改善箇所説明図

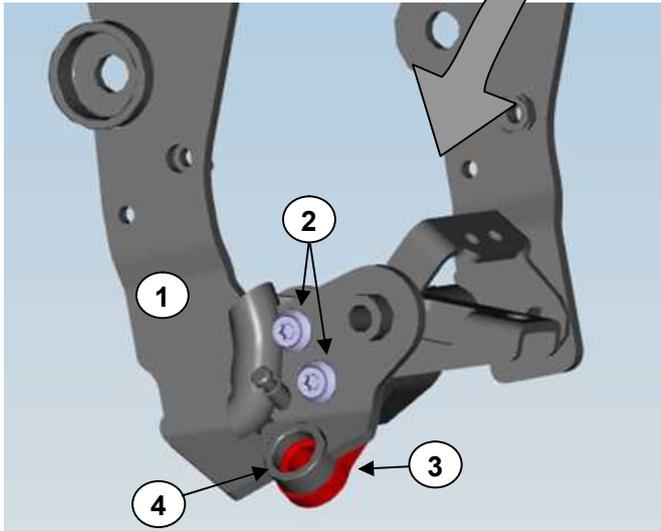
基準不適合発生箇所

メインフレームのサイドスタンド接続部において、フレームの強度が不足しているため、過度な過重により、当該接続部が変形することがある。そのため、サイドスタンド使用時に車体の傾きが大きくなり、最悪の場合、当該接続部が折損し、車両が転倒するおそれがある。

改善措置の内容

全車両、メインフレームのサイドスタンド接続部に補強板を取り付ける。なお、メインフレームに損傷のあるものは、メインフレームを対策品と交換する。

識別

サイドスタンド取り付けボルトに白ペイントマークを付ける。
